Réunion du Bureau de la CLE

8 décembre 2017

- Avis sur la demande d'autorisation de la microcentrale du moulin de Salles à Jenzat

Avis sur la microcentrale de Jenzat

Description du site

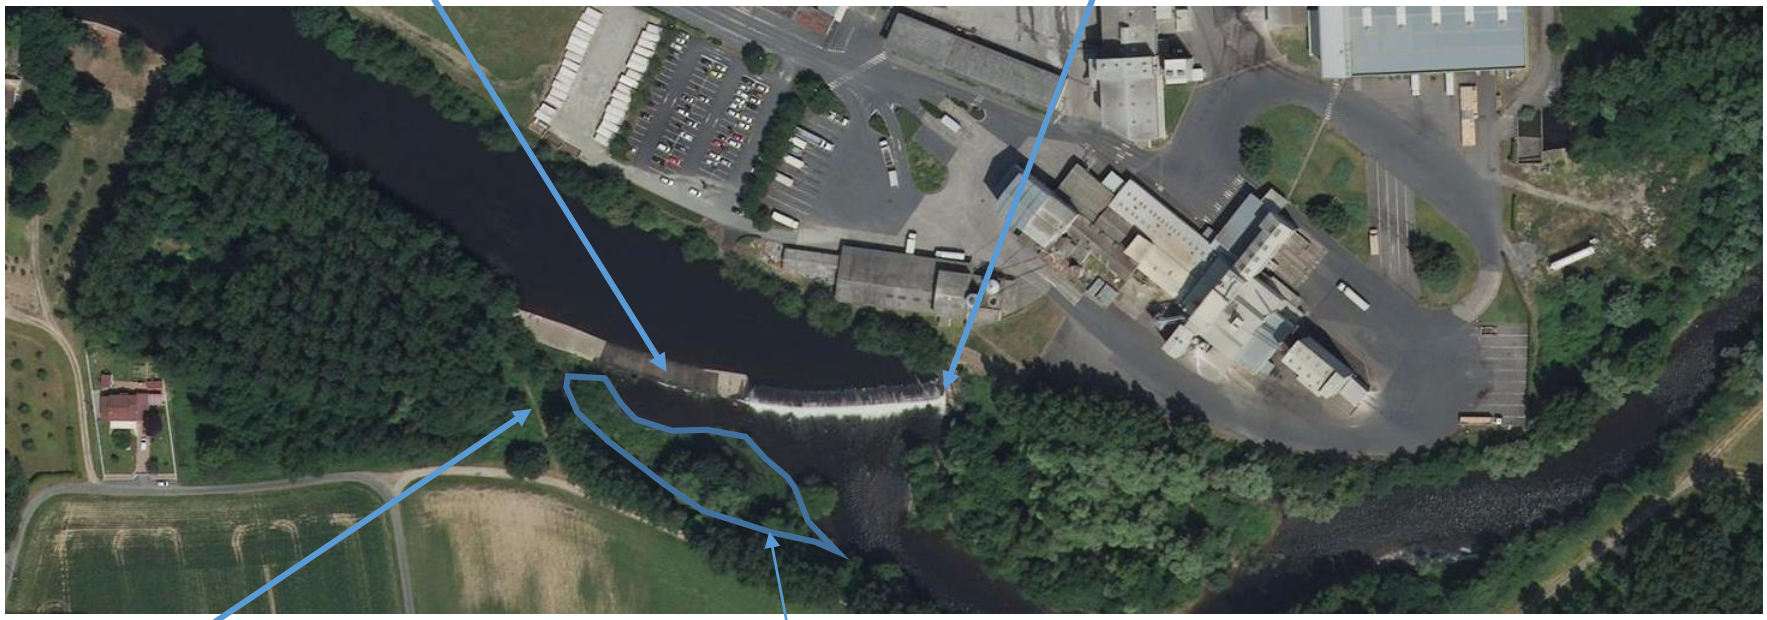
Seuil
Longueur : 168 m
Altitude : 279,52 – 280,01 NGF
Etat : médiocre

Passe à poissons non fonctionnelle
